**Avis délibéré de l'Autorité environnementale
sur le remplacement de deux ponts rails et la
création d'un troisième ouvrage pour améliorer
la transparence hydraulique du remblai
ferroviaire à La Fère (02)**

n°Ae : 2020-93

Avis délibéré n° 2020-93 adopté lors de la séance du 10 février 2021

Figure 3: Schéma type des trois ouvrages. Source : dossier.

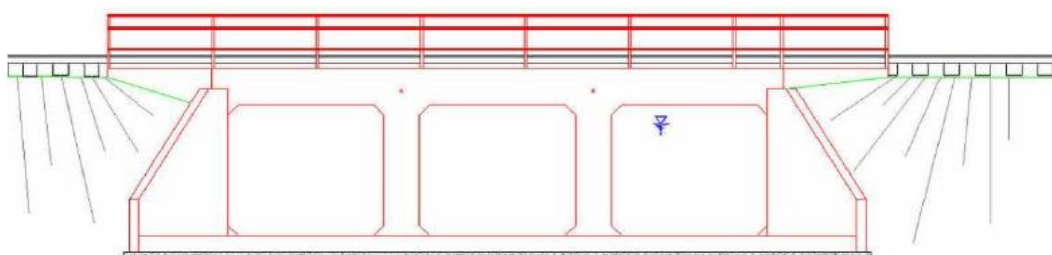
Si d'autres types d'ouvrage, à portée unique, sont mentionnés, ils n'ont pas fait non plus l'objet d'une analyse multicritères (le dossier mentionne seulement à leur égard qu'il a été tenu compte « *des conditions de réalisation et des contraintes géotechniques* »). Une analyse des critères environnementaux aurait trouvé tout son sens ici, les possibilités de retour des mares après les

changements d'ouvrage étant obérées par la création des deux piliers dans chaque nouvel ouvrage (ouvrages avec deux appuis intermédiaires en remplacement d'ouvrage à portée unique).

L'Ae recommande de compléter le dossier d'une analyse multicritères des variantes d'ouvrages étudiées comprenant les critères environnementaux, notamment le critère lié au risque d'inondation et les variantes à portée unique.
